PARERE sulla richiesta di ripermetrazione della frana in loc. Valvitiano del Comune di Perugia.

Premesso che con pec n. 254257 del 18/11/2022 la sig.ra Ilaria Carla Anna Borletti dell'Acqua in qualità di proprietaria degli immobili situati in loc. Valvitiano del Comune di Perugia e censiti catastalmente al Foglio n. 219, particella n. 63, ha richiesto la ripermetrazione di una frana collocata nell'ambito dei propri possedimenti.

FIG. 1

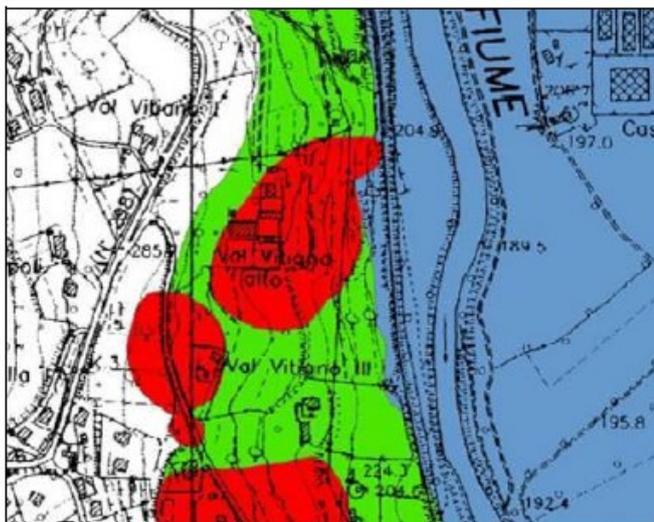
La frana risulta censita nelle cartografie tematiche sia della Regione Umbria che del Comune di Perugia (vedi fig. 1). A corredo della richiesta sono stati presentati i risultati: delle indagini geognostiche, geotecniche e geofisiche condotte dal 2016 fino ad oggi; l'analisi del monitoraggio inclinometrico che è in corso dall'anno 2018; le verifiche di stabilità del versante che comprende l'edificato, ai sensi delle normative vigenti, compresa la DGR n. 1232 del 23/10/2017, che possano dimostrare le condizioni di stabilità dell'area.

Considerato che nella Carta geologica sez. 311060, originali d'autore, non emerge che l'area interessata dagli edifici sia occupata da un deposito di frana, si può ritenere che durante la fase d'informatizzazione dei dati cartacei per la produzione delle banche dati geotematiche regionali, possa essere stata condotta un'errata trasposizione della superficie di frana, che non era stata rilevata.

PROPOSTA DI MODIFICA

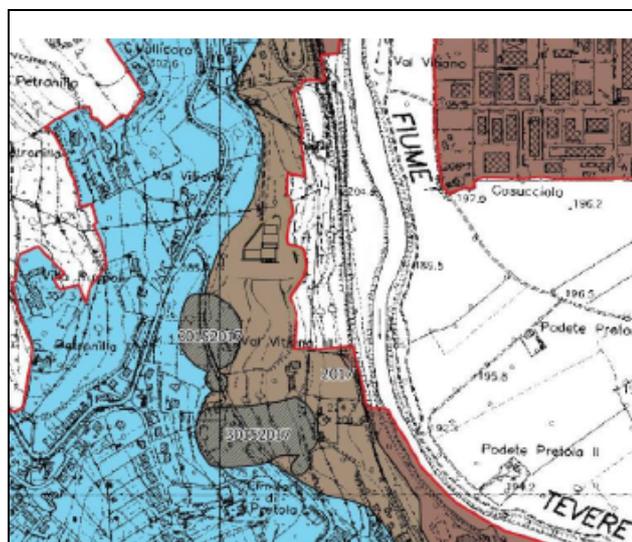
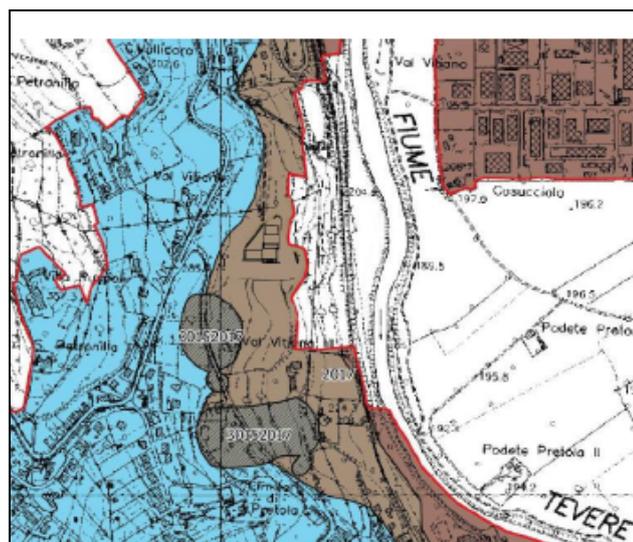
Considerato che gli studi sono di conferma che non esiste un rischio di frana nell'ambito dell'edificato d'interesse, dell'area del Foglio n. 219, particella n. 63 del Comune di Perugia; si accettano i risultati e le cartografie di variazione relative.

Tutto quanto sopra visto e considerato, si accetta la richiesta di ripermimetrazione della frana in loc. Valvitiano di Perugia come da modifica sotto riportata.
